DODATEK Č. 1 KE SMLOUVĚ O DÍLO

CYKLOSTEZKA DO PRAHY NA KOLE – úsek Mnichovice - Kolovraty

ZMĚNOVÝ LIST STAVBY

ZMĚNA PDPS

IKAP atelier KAP A1-16-45-04, Prácheňská 257/116, 102 00 Praha 5 IČ: 182 261 420 IČS web: www.ikap.cz	číslo zakázky		16123
	stupeň dokumentace		ZMĚNA PDPS
	datum		02 / 2019
	formát		2 A1
	měřítko		1:50
číslo výkresu: SO 101.1 SO 111.1 SO 121.1		výřisek čísla:

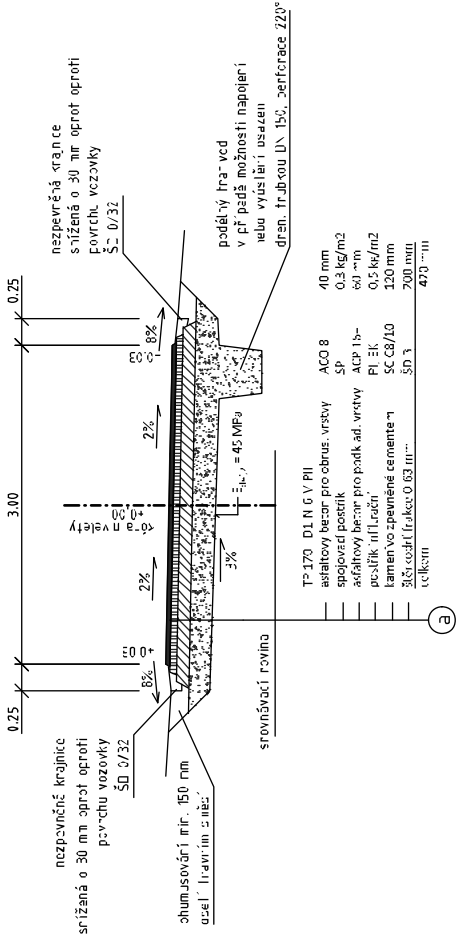
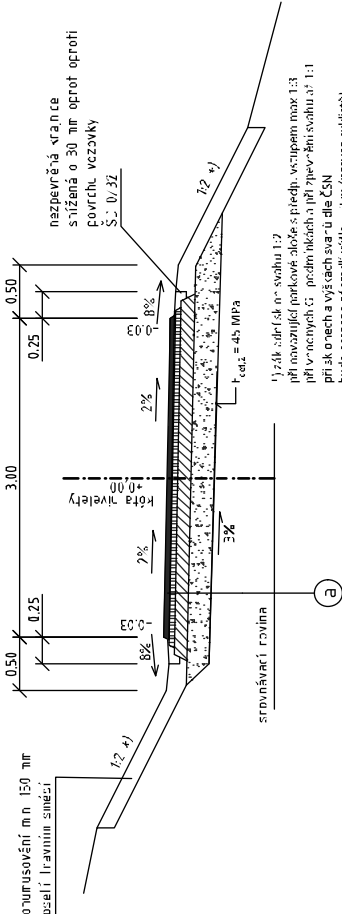
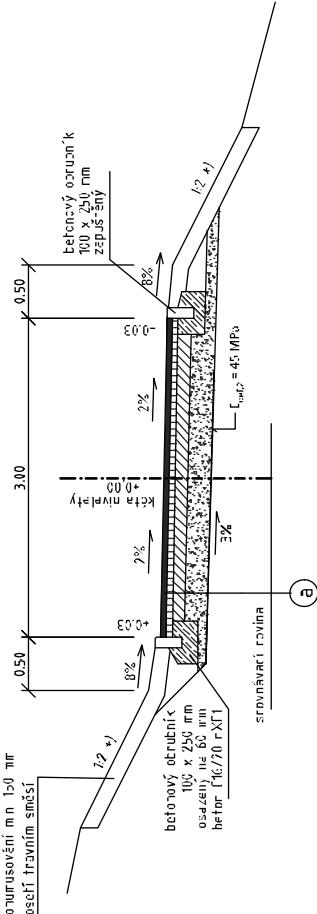
A) Přesun katodové ochrany vodovodu PVK

V km 0,130 se nachází stávající objekt katodové ochrany PVK, laminátová buňka ca 2x2x2,5 m. Trasa Cyklostezky procházející kolem tohoto objektu zde vybočovala na soukromý pozemek, který v průběhu zpracování PD prošel dědickým řízením a následný vlastník odmítl uzavřít smlouvu s MČ. Z tohoto důvodu byla projektantem DSP a PDPS s PVK projednána možnost nahrazení stávajícího objektu zděným pilířem v nové poloze. Tento přesun KO byl vydán jako změna DSP č. 1 a na základě této změny DSP bylo vydáno platné stavební povolení.

Změna směrového a výškového vedení trasy v km 0,120 až 0,157. Umístění základu pro přesunutý pilíř v km 0,13060, prohloubení příkopu a realizace nového propustku DN400 dl. 10,7 m pod stávajícím hospodářským sjezdem. Stávající poloha propustku, resp. 2 propustků se společným vyústěním, je v kolizi s novou polohou pilíře KO. Od vyústění nového propustku v km 0,13060 až do km 0,080 Cyklostezky byl upraven tvar příkopu mezi Cyklostezkou a ul. K Říčanům. Bylo provedeno sjednocení profilů navazujících propustků, předcházející DN 600 pod novou trasou Cyklostezky byl změněn z profilu DN600 na DN400. Součástí SO 101.1 je též vybudování základu pro přemístěný pilíř KO vodovodu PVK. Vybourání stávajících propustků. Druhý z propustků nahrazen úpravou polohy propustku v části B).

B) Změna polohy přístřešku na kola

Přístřešek na kola „rozcestí vycházkových cest“ (místo pro umístění uzamykatelných stojanů na kola se zastřešením) byl umístěn (ÚR, SP) na pozemku č. par. 814/1 v km 0,139. Na základě požadavku investora MČ Praha-Kolovraty byl přístřešek přemístěn do km 0,067 na pozemek ve vlastnictví MČ č. par. 815/32.

změna SO 101.1 Konec stávajícího příkopu na západní straně polní cesty v místě původní polohy přístřešku bude napojen novou polohou propustku DN 400. Propustek bude mít délku 8,2 m.
